Saint-Louis, le 15 avril 2024

## Consultation du public sur le Plan de Prévention du Bruit dans l'Environnement, PPBE 2024-2028<sup>1</sup> de Bâle-Mulhouse Commentaires et avis de l'ADRA

**Comparaisons des courbes LAeq 22h-23h, 2016 avec 2022 :**

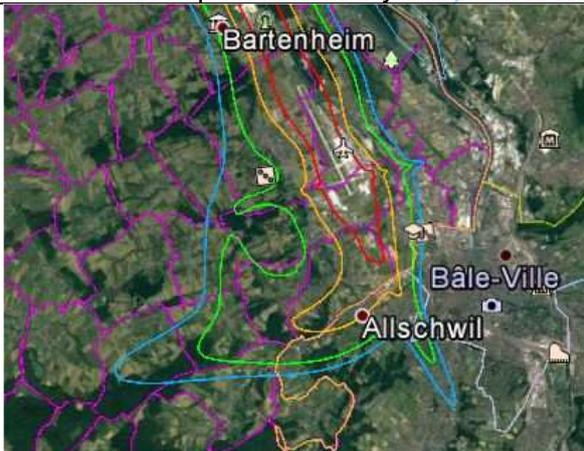
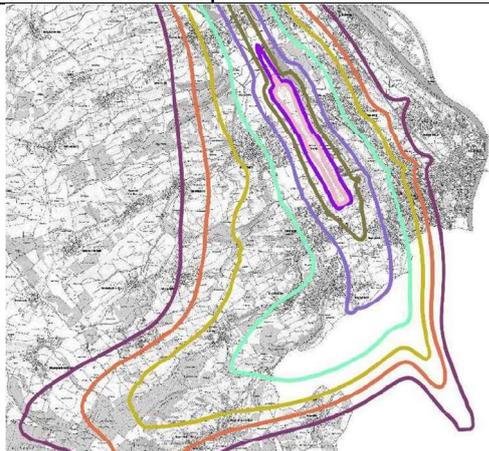
Bien que les cartes soient difficilement comparables, dans le Rapport des courbes de bruit 2016 page 11<sup>7</sup> au niveau d'Allschwil, la courbe LAeq 55dBA rouge s'arrête bien avant la frontière. Dans la carte de 2022 en bleue, elle atteint la frontière, rapport page 9<sup>8</sup>.

En 2016, la courbe LAeq 50dBA jaune dépasse légèrement la frontière. Dans la carte de 2022, elle dépasse largement la frontière et s'étire vers Schoenenbuch.
